# Sanierung und Erweiterung Staatstheater Karlsruhe

Reconstruction and Extension of the State Theatre Karlsruhe

## Preisgerichtsempfehlung/

3. Preis/3rd Prize Waechter + Waechter Architekten, Darmstadt

Schnitt 2-2 M. 1:1.500

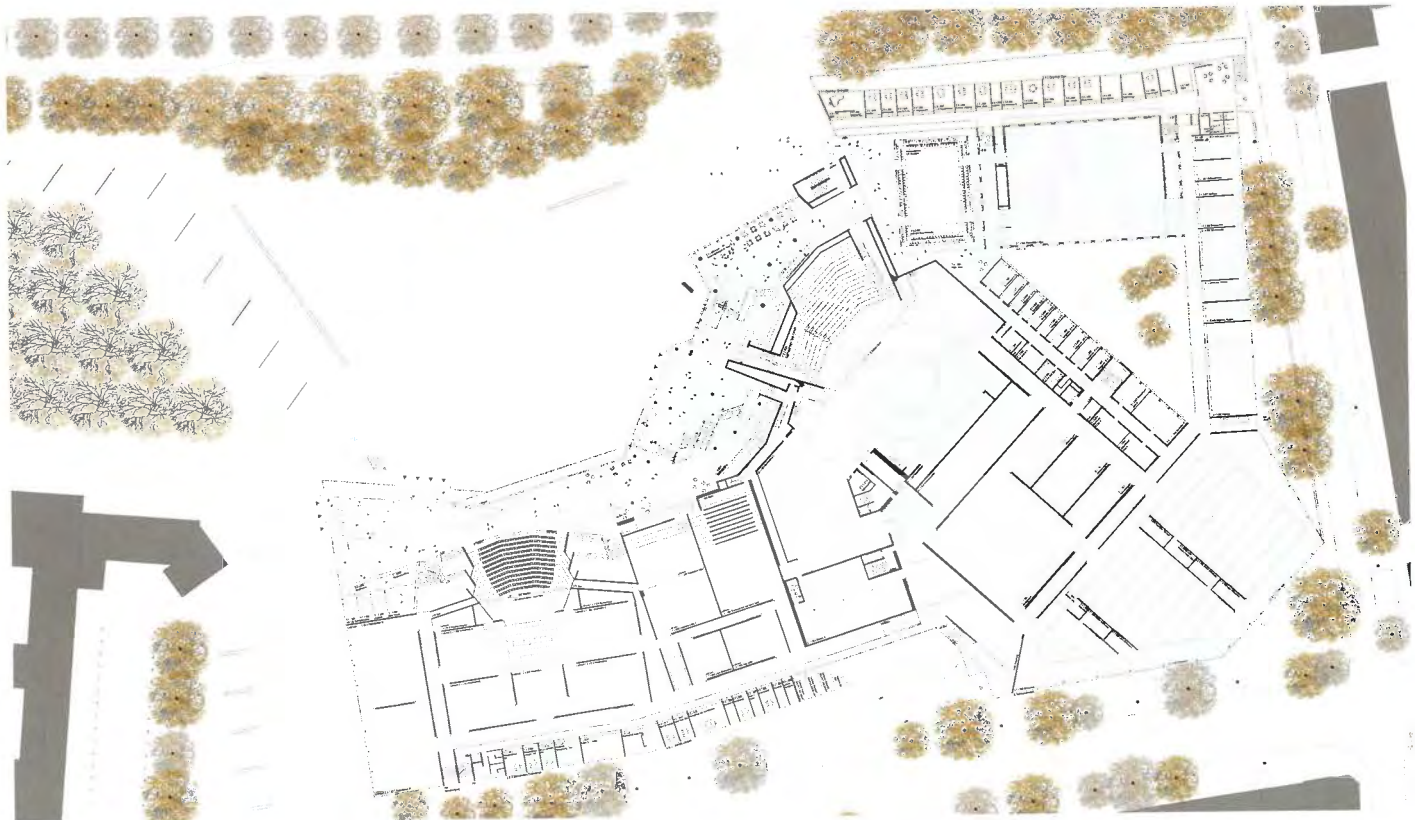
Auszug aus der Preisgerichtsbeurteilung  
 Städtebau und Architektur: Besonders begrüßt wird die offene und breit angelegte Eingangsgeste des konkav gestalteten Theaterbaus. Diese bildet den Endpunkt eines Freiraums, den man sich über die „Via triumphalis“ hinweg vorstellen kann. Die transparente Fassade unterstreicht diese einladende Geste und öffnet sich zum Stadtraum. Die Entscheidung begünstigt die Anbindung nach Norden auch über den Boulevard hinweg. Der Freiraum zwischen der ehemaligen Oberpostdirektion und dem Theater führt einerseits Richtung Südstadt weiter, andererseits wird hier die Möglichkeit eröffnet, eine Vorfahrt und Kurzzeit-Parkplätze sinnvoll zuzuordnen. Der Entwurf schließt die Raumkanten zur Baumeisterstraße und zur Meidingerstraße, ohne einen starren Blockrand zu definieren. Die Straßenräume in der Baumeister- und Meidingerstraße sind durch Baumreihen angemessen gestaltet. Der Raum zwischen Staatstheater und Ettlinger Straße wird nicht einheitlich, sondern durch einen Baumhain und einen „Platz im Platz“ – den Theaterplatz – umgestaltet. Hierunter leidet allerdings die visuelle Präsenz und Erlebbarkeit des Staatstheaters und der vormaligen Oberpostdirektion. In der Höhenentwicklung staffelt sich die Baumasse von der Baumeisterstraße hin zu den überhöhten Bühnenbereichen. Der zusätzliche Bühnenturm des Schauspielhauses wird durch eine signifikante Rundlochfassade geprägt. Er setzt sich von den übrigen Bauteilen eigenständig ab. Dieses Sujet wird durch den Probenturm in der Nordostecke ebenfalls aufgenommen. Dadurch erhält die Baumasse am Kriegsstraßen-Boulevard einen sehr eigenständigen städtebaulichen Akzent. Die Architektur Bätzners bleibt zu wesentlichen Teilen erhalten, wird jedoch teilweise überformt und im Zusammenhang mit den zusätzlichen Volumina nicht fortgeschrieben. Dieser Kontrast wurde kontrovers diskutiert. Der Bau erhält zum vorgelagerten Platz mehr Transparenz und eröffnet so eine Verzahnung des Innen- und Außenraumes. Die horizontale Schichtung wird als Gestaltungsprinzip aufgenommen und erlaubt einen Freiraumbezug auf der Galerieebene. Die neue Interpretation der zusätzlichen Volumina und die Abfolge der Baukörper können jedoch nicht überzeugen. Die Aufnahme der angetroffenen Formsprache für das Neue und andererseits die Ergänzung durch neue, stark formal bestimmende Elemente eröffnet einen Dialog, der unbefriedigend und

nicht nachvollziehbar bleibt. Im Inneren verspricht der Dialog von Alt und Neu eine Fortschreibung der vorhandenen Qualitäten, ohne dass sich das Neue in den Vordergrund schiebt. Kritisch bleiben funktionale Defizite im Bereich des Theaterbetriebs festzustellen. Bauabschnitte: Der erste Bauabschnitt als Schauspielhaus ist in einer klaren Trennung vom Bestand möglich, impliziert jedoch vorab den Abbruch wesentlicher Teile des Foyer- und Kassenbereichs und eine Schließung des heutigen Schauspielhauses. Die Frage, ob die Funktionalität des Foyers des großen Hauses während der Bauzeit unterbrechungsfrei genutzt werden kann, muss noch nachgewiesen werden. Der erste Abschnitt geht von einer Vorabmaßnahme aus, welche die Tiefgaragenzu- und -abfahrt verlegt. Obwohl der zweite Abschnitt den bestehenden Baukörper additiv umfasst,

wird der Wegfall des heutigen musikalischen Apparats und der Orchesterprobe ebenso wie die Eingriffe in den Werkstattbereich zu Störungen des Theaterbetriebes führen. Über die logistische Abwicklung des dritten Abschnitts sind keine Aussagen gemacht. Urheberrecht: Der Gebäudekomplex greift den Bestand auf. Die bewusste (?) Absetzung der beiden Türme ist in ihrer Fassadengestaltung entweder zu wenig eingehend auf den bestehenden Baukörper oder zu wenig selbstbewusst eigenständig, so dass eine qualitative Fortschreibung dadurch nicht erfolgt. Funktionen: Das Foyer ermöglicht nicht nur die öffentliche Zugänglichkeit aller geforderten Räume, sondern darüber hinaus auch aller Probebühnen, dies wird positiv bewertet. Auch ist lobend zu erwähnen, dass die Theaterarbeit zum Straßenraum hin transparent wird.

Die Einführungsbereiche sind aufgrund des Zuschnitts und der Schallübertragung nicht funktional. Die geforderte Publikumsgastronomie ist funktional, die dargestellte Außengastronomie und der direkte Zugang aus der Bestandstiefgarage werden als positiv bewertet. Das junge Staatstheater, die Studio- und die Werkstattbühne sind nicht wie gefordert flexibel in ihrer Raumnutzung, da der Zugang über ein höher gelegenes Stockwerk erfolgt. Grundsätzlich ist die Transportsituation problematisch. Alle Transportwege im Gebäude sind zu eng ausgelegt, führen teilweise über notwendige Räume und im Bereich des Kleinen Hauses über ein Hubpodium. Der Kulissentransport vom Großen Haus zur ersten Probebühne ist zu lang, die Fahrstühle für den notwendigen Kulissentransport sind mit den Transportwagen nicht erreichbar. Die Anordnung aller Werk-

stätten auf einer Ebene ist für den Betrieb grundsätzlich sehr gut, insofern ist auch die Unterschreitung der geforderten Flächen tolerierbar. Der Zuschnitt des Zuschauerraums des Kleinen Hauses führt dazu, dass eine große Anzahl an Sitzplätzen nur eine eingeschränkte Sicht auf die Bühne hat. Einige Raumzuschnitte wie z.B. die Übungsräume des Orchesters und der theaterpädagogische Raum sind nicht funktional. Die Umsetzung des ersten Moduls parallel zum Spielbetrieb scheint möglich. Modul 2 setzt die Auslagerung des Probenbetriebes Orchester und Chor, sowie Teile der Kostümwerkstätten und der Maske voraus. Baukonstruktion und Gebäudetechnik: Das statisch-konstruktive Konzept ist ausreichend beschrieben und entspricht den Anforderungen. In die tragende Struktur der vorhandenen Bausubstanz wird wesentlich ein-

gegriffen. Die in der Auslobung geforderten Eckpunkte für das Gebäudetechnikkonzept wurden teilweise gemacht. Die ausgewiesenen Technikflächen sind in ihrem Umfang zu gering.
